NAZWA INWESTYCJI:	"Budowa chodnika wzdłuż ul. Pszennej w Bieruniu"		
ADRES INWESTYCJI:	Bieruń - ul. Pszenna		
INWESTOR:	GMINA BIERUŃ ul. Rynek 14, 43-150 Bieruń		
STADIUM:	PROJEKT DOCELOWEJ (STAŁEJ) ORGANIZACJI RUCHU		
FUNKCJA	IMIĘ I NAZWISKO	NR UPRAWNIEŃ	PODPIS
OPRACOWAŁ: /branża: drogowa/	mgr inż. Damian Bełch	-

projekt stałej organizacji ruchu dla drogi gminnej ul. Pszennej w Bieruniu dla zadania pn.: „Budowa Chodnika wzdłuż ul. Pszennej w Bieruniu” z uwagami:

projekt czasowej organizacji ruchu dla drogi gminnej ul. Pszennej w Bieruniu na czas realizacji zadania pn.: „Budowa Chodnika wzdłuż ul. Pszennej w Bieruniu” z uwagami:

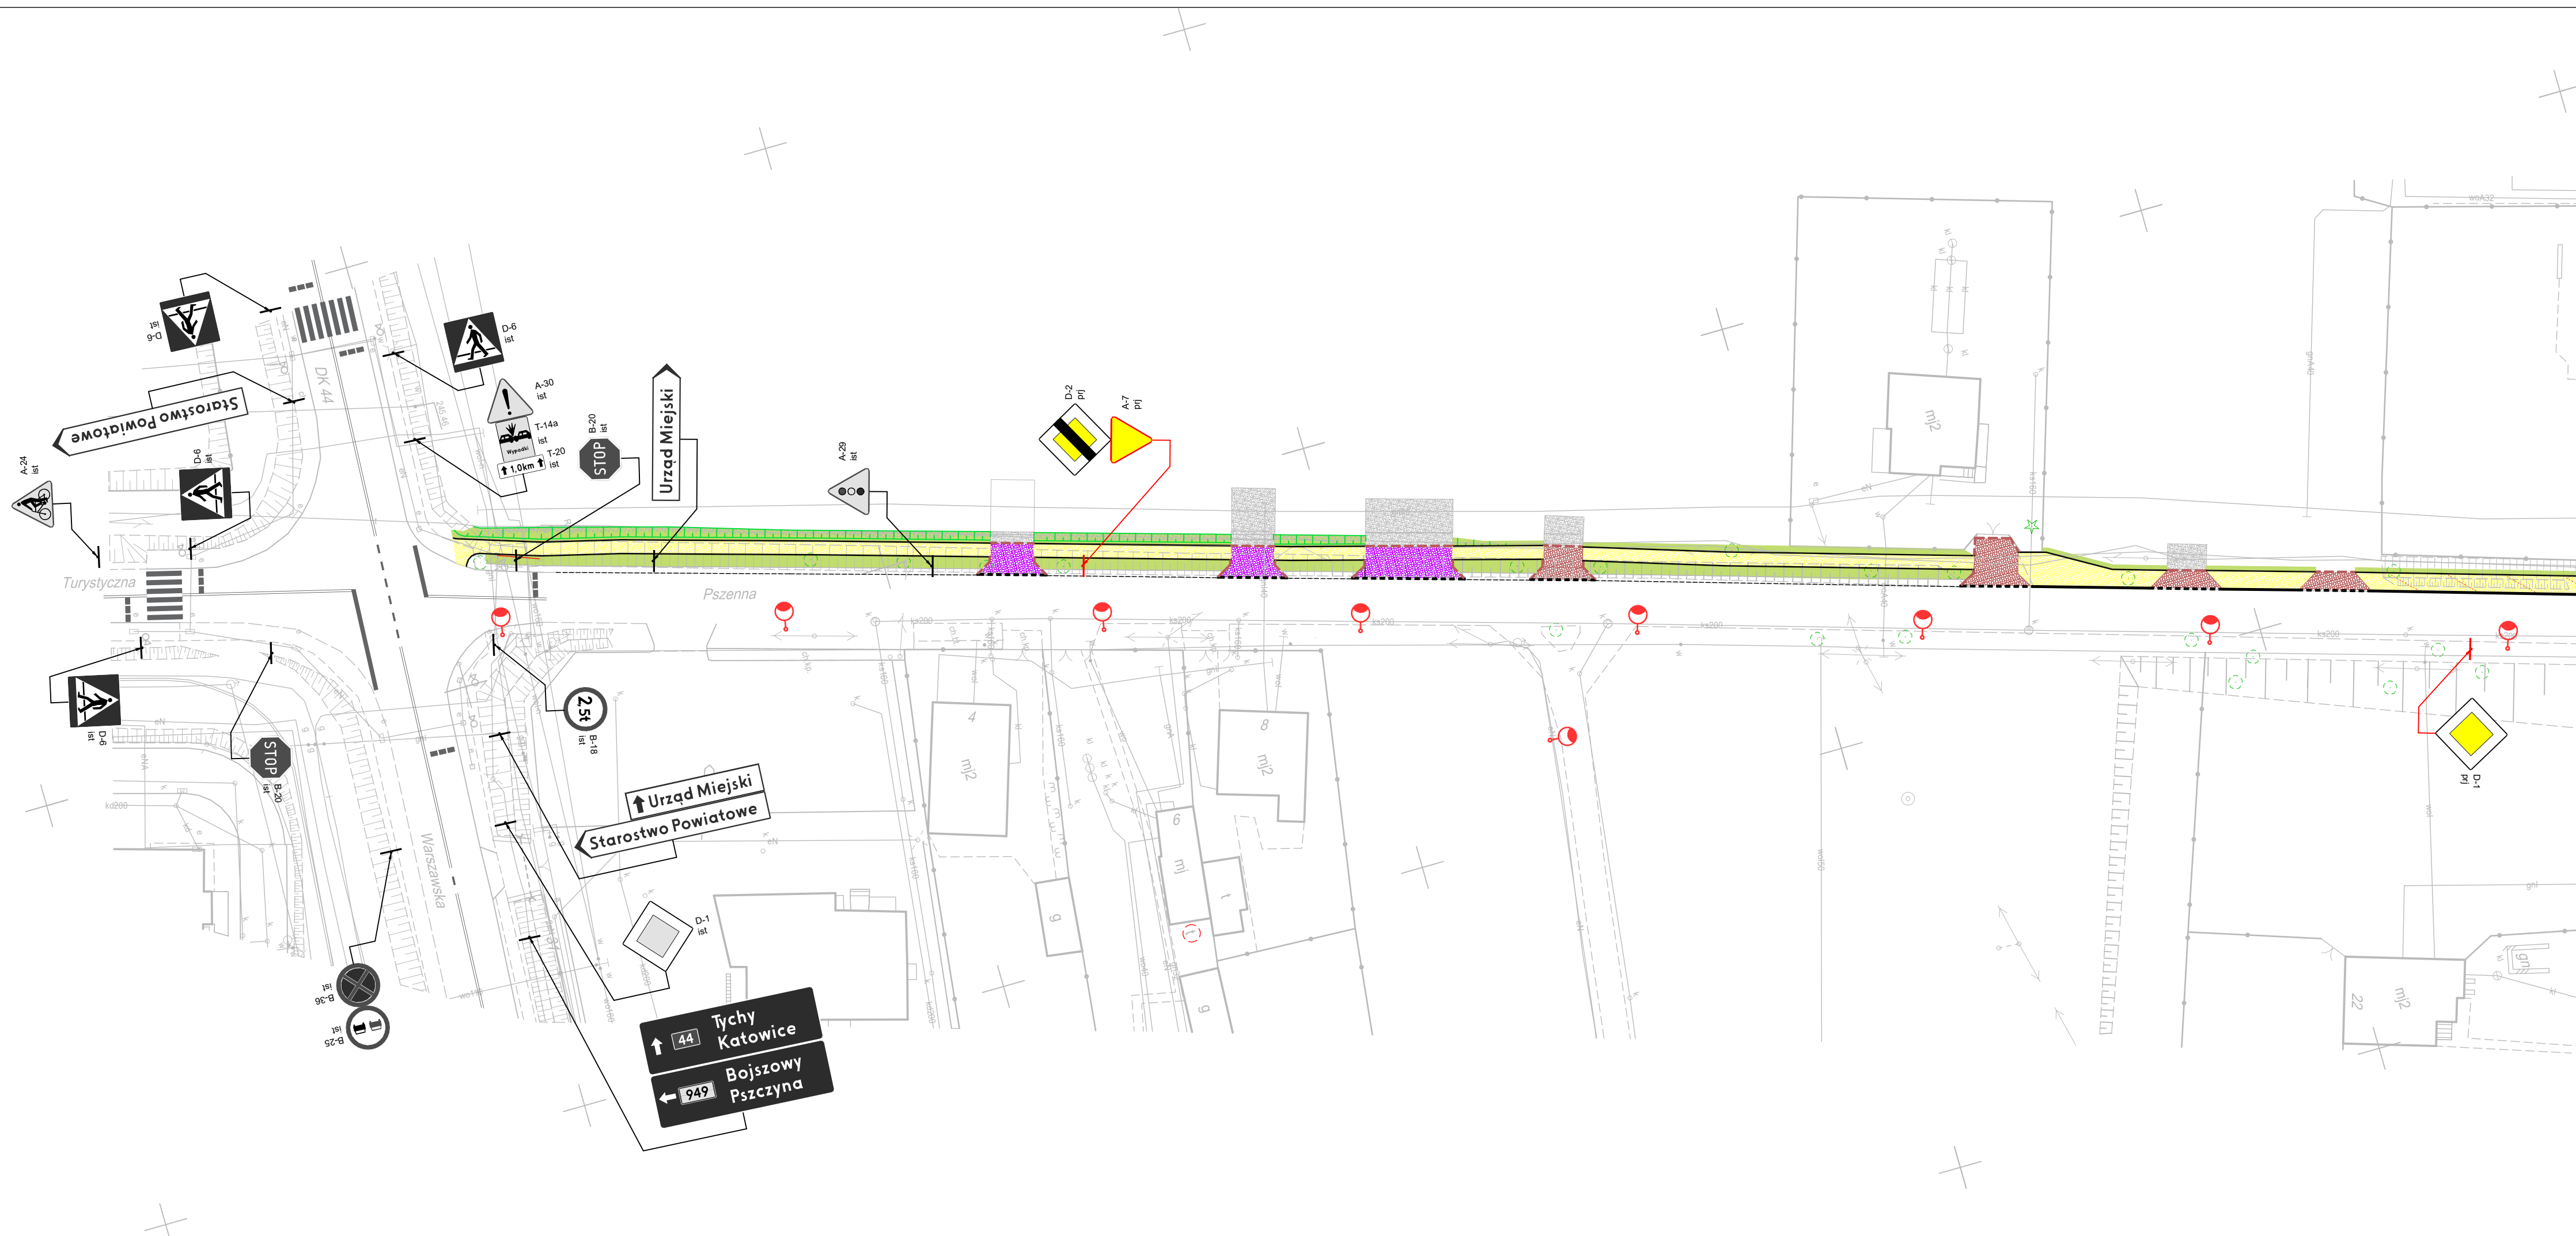
- znaki D-1 stosować w odległości do 25 m przed skrzyżowaniami dróg publicznych
- powtarzane znaki D-1 stosować w zmniejszonym rozmiarze

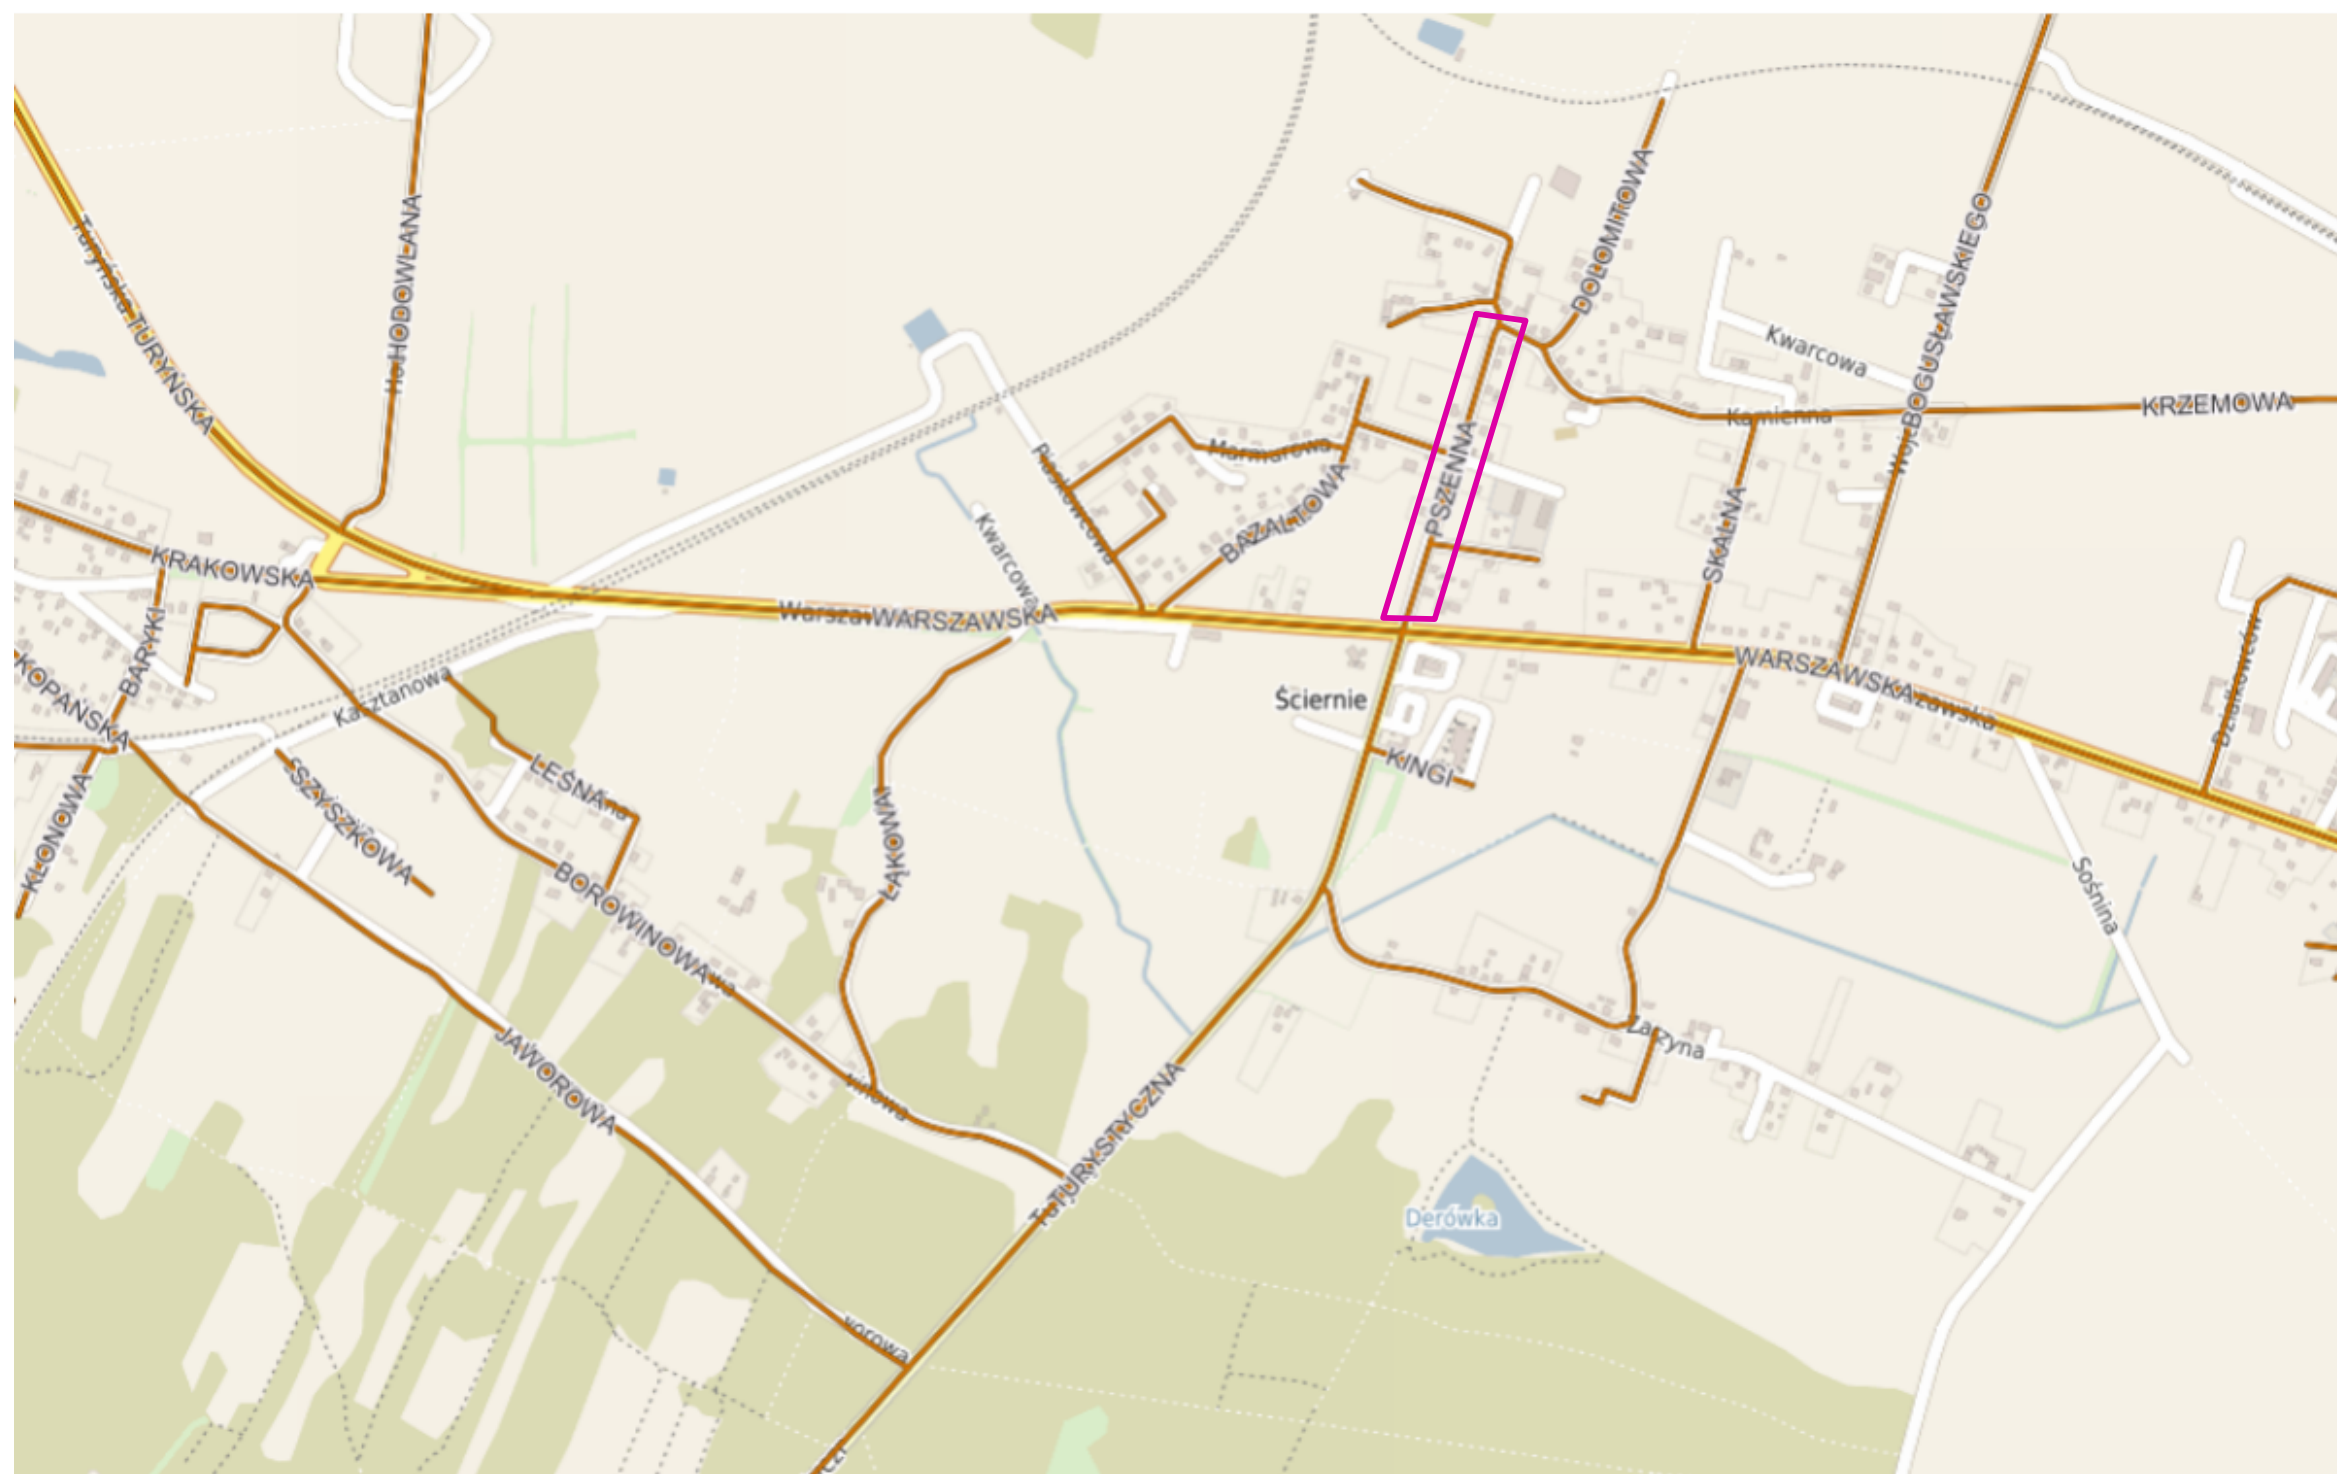
- pod znakiem A-12c (Rys.1.1) umieścić tabliczkę informującą o rzeczywistej odległości od miejsca zawężenia jezdni
- na wlocie ul. Margłowej oraz ul. Pszennej (bocznej) stosować F-6a z piktogramem A-12b, A-12c oraz A-14
